# 改善箇所説明図

基準不適合箇所

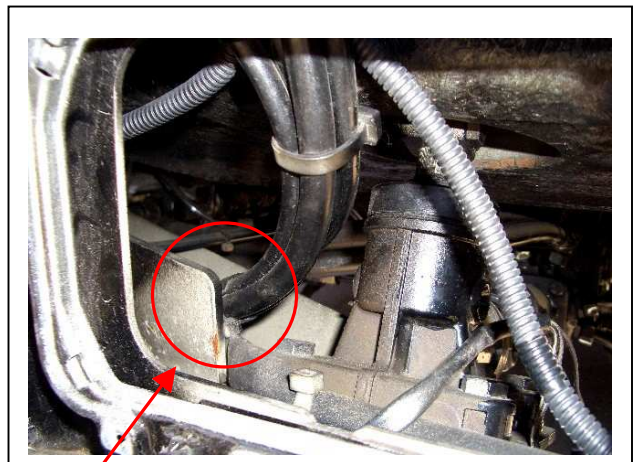
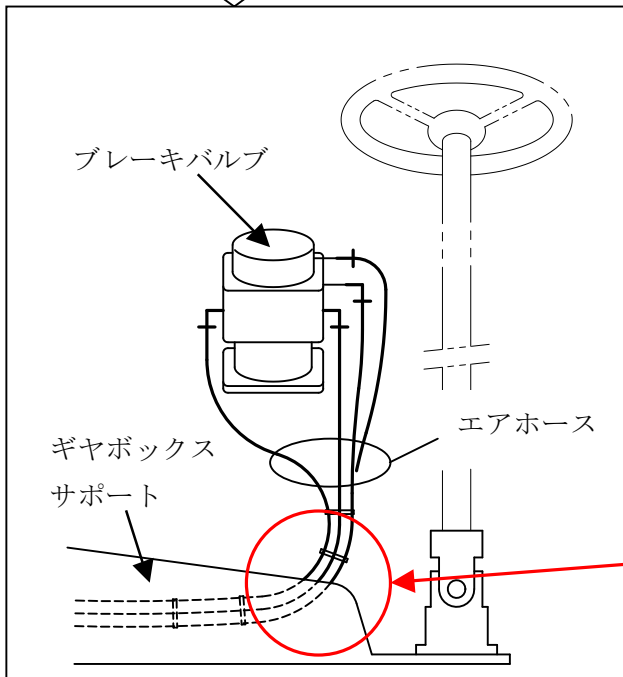
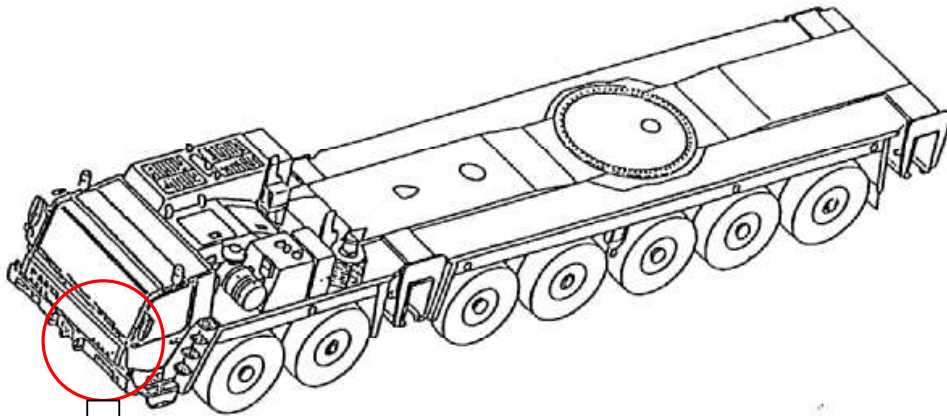
ブレーキバルブとエアタンク間のエアホース組付工程でのばらつきにより、エアホースがステアリングのギヤボックスサポートに接触するものがある。そのため、走行等の振動により当該ホースが摩耗し、エアが漏れ、最悪の場合、制動力が低下するおそれがある。

全車両、エアホースが摩耗していないか点検を行い、摩耗している場合はエアホースを新品に交換するとともに、当該箇所のエアホースを樹脂チューブで保護し、ギヤボックスサポート端面に保護ゴムを追加取付けする。

□ 内は追加部品を示す。
